Norges vassdrags- og energidirektorat
Matilde Anker
Erlend Bjerkrestrand
Deres ref: 201904895-13

Merknader til innspill fra Martin Løvland vedrørende synlighet av Skorveheia vindkraftverk i Flekkefjord landskapsvernområde

Figur 1 - Oversikt over særlig viktige landskapsrom i influensområdet (figur 4.15 fra fagrapport landskap)

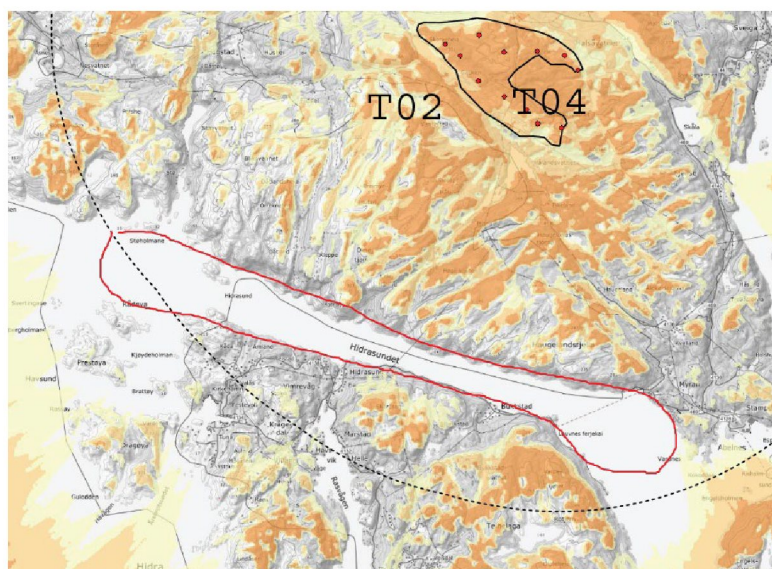
Henvisningen til Hidrasund må sees i sammenheng med figur 4.15 i fagrapport landskap (se under). Her inngår Hidrasund i område C som er benevnt: «*Hidrasund med Andabeløya og klippekysten til Åna-Sira*». Det fremstår av dette at Hidrasund er en avgrenset del av område C.

Dersom man legger avgrensningen til grunn samt at ordet sund betyr *trangt farvann særlig mellom øy og fastland*, kan Hidrasund kun omfatte områdene innenfor det i rapporten avgrensede området fra Kådøya/Støholamene frem til Vardnes ved Abelsnes. Strandsfjorden må etter tiltakshavers vurdering utelates. Basert på synlighetskartet fra den oppdaterte landskapsrapporten fremgår det at med en slik avgrensning er Hidrasund ikke visuelt berørt av vindkraftverket (se figur under). For den nye utbyggingsløsningen er resultatene sammenfallende i hele dette området.

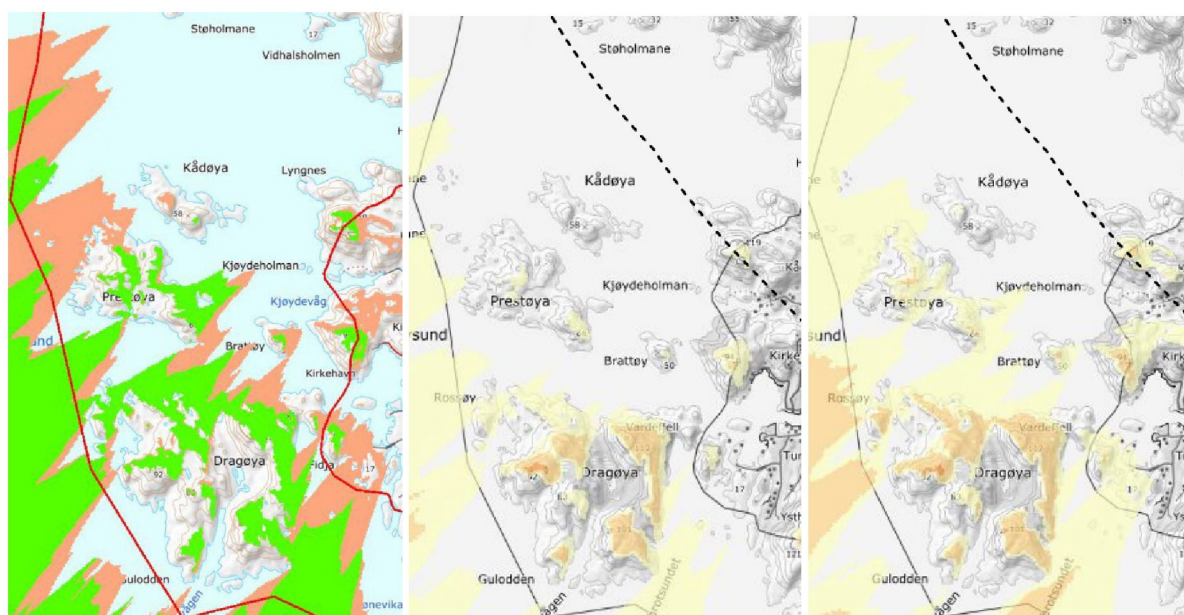
Tiltakshaver vurderer at den nye utbyggingsløsningen medfører relativt små endringer av de visuelle virkningene i dette området. I vannkanten på innsiden av disse øyene vil synligheten i de fleste tilfeller være marginal. Områdene hvor vindturbiner blir synlige som følge av den endrede utbyggingsløsningen er ifølge Martin Løvlands beregninger relativt små.

Figur 6 - Sammenlikning av synlighet fra Martin Løvland (venstre) og fra konsesjonssøkt (midten) og ny (høyre) utbyggingsløsning (MEV WS 2019-008)

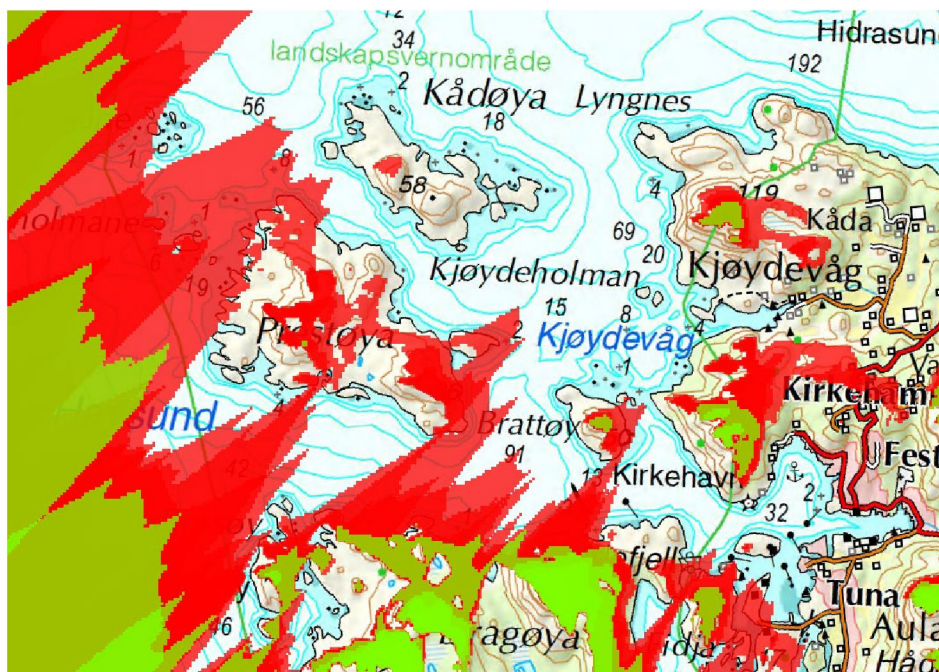
Det synes å være noen avvik mellom synlighetskartet til Martin Løvland og det oppdaterte synlighetskartet fra vedlegg 7-1 i MTA-planen i området vest for Kirkehamn. Det ser ut til at Martin Løvland overestimerer synligheten av den konsesjonssøkte utbyggingsløsning i sin vurdering (grønn farge i figuren til venstre under). Dette vurderes å være knyttet til avvik i turbinenes eksakte plassering i terrenget og eventuelt at jordkrumningen ikke er hensyntatt. Sammenlikningen av figurene under viser at synligheten av utbyggingsløsningen fra konsesjonssøknaden er noe overestimert av Martin Løvland. Spesielt på og rundt Prestøya. Synligheten av den nye utbyggingsløsningen er vurdert tilnærmet likt.

Når man sammenlikner hvordan synligheten endres som følge av den nye utbyggingsløsningen ser vi at synligheten øker på og rundt Prestøya, nord for Dragøya samt på Fedja og Laugøy. Når det gjelder øyene vest for Kirkehamn er det imidlertid kun fra Dragøya samt toppen av Brattøya og Fedja hvor turbinenes naceller vil kunne være synlige. I de røde områdene vil synligheten være mindre fremtredende (se figur under).

Figur 8 - Vindturbinene vil ikke være synlige fra de sjønære områdene vist på bildet (fra Martin Løvland). Bildeposisjon og retning indikert på kartet til venstre. Enkelte vingelader kunne skimtes fra toppen av klippeveggene midt i bildet.

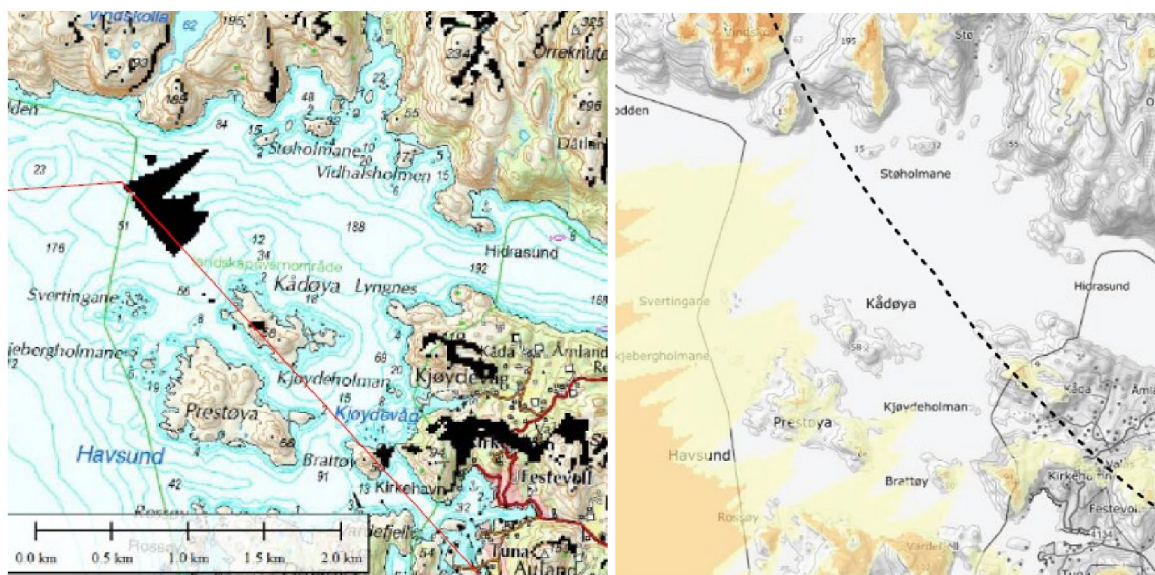
Som det fremgår av figuren over vil vindturbinene ikke være synlige fra området som
